Mission régionale d'autorité environnementale  
**Grand Est**

**Avis sur le projet de centrale photovoltaïque  
au sol à Dompcevrin (55)  
porté par la société TotalEnergies Renouvelables France**

n°MRAe 2023APGE10

Nom du pétitionnaire	TotalEnergies Renouvelables France
Commune	Dompcevrin
Département	Meuse (55)
Objet de la demande	Demande de permis de construire une centrale photovoltaïque au sol
Date de saisine de l'Autorité environnementale	02/12/2022

Illustration 2: Plan de masse du projet - source dossier

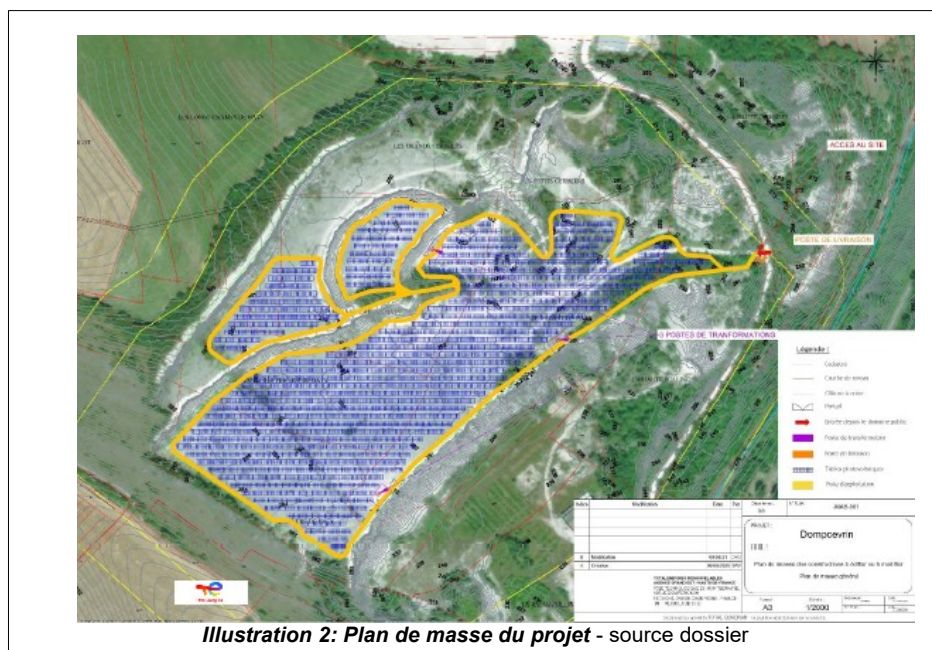
Pour l'ancrage au sol des panneaux, l'utilisation de pieux battus est envisagée. Les pieux battus sont enfoncés dans le sol jusqu'à une profondeur moyenne située dans une plage de 100 à 200 cm. Une étude géotechnique sera réalisée avant implantation afin de sécuriser les structures et les soumettre à des tests d'arrachage. L'Ae fait part de ses observations sur ce sujet au paragraphe 2.1. ci-après.

***Afin de caractériser les enjeux relatifs aux eaux souterraines, l'Ae recommande de compléter le dossier par les impacts sur les eaux souterraines liés à la technologie d'ancrage retenue (pieux ou autres suivant l'étude géologique projetée), de préciser le nombre de pieux et la profondeur maximale à laquelle ils seront enfoncés.***

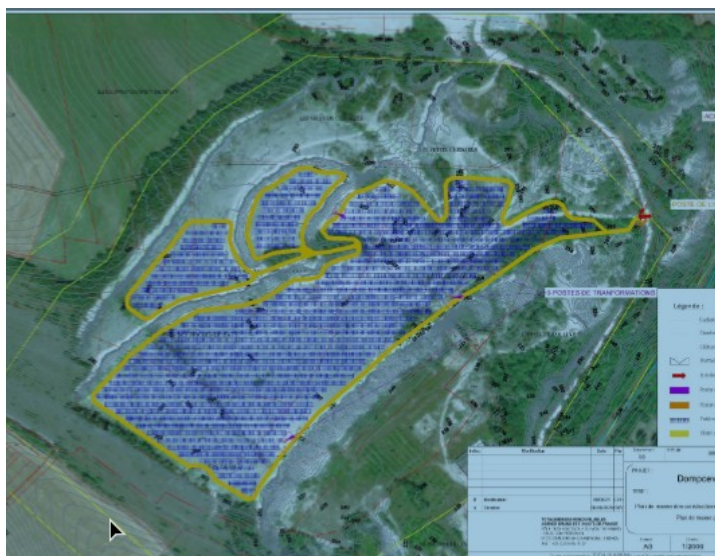
L'étude indique que le choix de localisation est motivé par plusieurs critères, notamment par l'implantation sur un terrain globalement anthropisé. 3 variantes d'aménagement sur le site ont été étudiées :

- la variante 1 sans prise en compte des enjeux environnementaux ; cette variante n'a pas de sens et n'est pas acceptable car contraire à l'article R122-5 6° du code de l'environnement<sup>12</sup> qui demande que l'étude d'impact mette en œuvre la séquence Éviter-Réduire-Compenser (ERC) des impacts environnementaux ;
- la variante 2 avec prise en compte des enjeux environnementaux ;
- la variante 3 finalement retenue, avec prise en compte des enjeux environnementaux, dont celui du Hibou Grand-Duc (recul par rapport à la zone de nidification).

À l'issue du diagnostic sur les milieux naturels, faune, flore et zones humides, la variante 1 a été modifiée pour surtout éviter l'impact sur les secteurs d'éboulis. Ainsi, l'emprise de la variante 2 permet de ne pas impacter la majorité des milieux pionniers de type éboulis, habitats spécifiques à un cortège d'espèces pionnières. De plus, à la suite d'une alerte émise par l'association LOANA (Lorraine association nature) à la société LHOIST, ancien exploitant de la carrière et des échanges entre cette association et TotalEnergies, la variante retenue prend en compte la zone de nidification du Grand-duc en 2021 en laissant un recul approprié au nid observé.

L'Ae relève que le dossier ne présente pas l'analyse de solutions de substitution raisonnables requise par l'article R.122-5 II 7° du code de l'environnement<sup>13</sup>.

**L'Ae rappelle au pétitionnaire qu'il doit présenter les solutions de substitution raisonnables s'appuyant sur une analyse des impacts environnementaux pour le site retenu en comparaison avec les impacts environnementaux sur d'autres sites possibles, en vue de retenir la solution de moindre impact environnemental.**
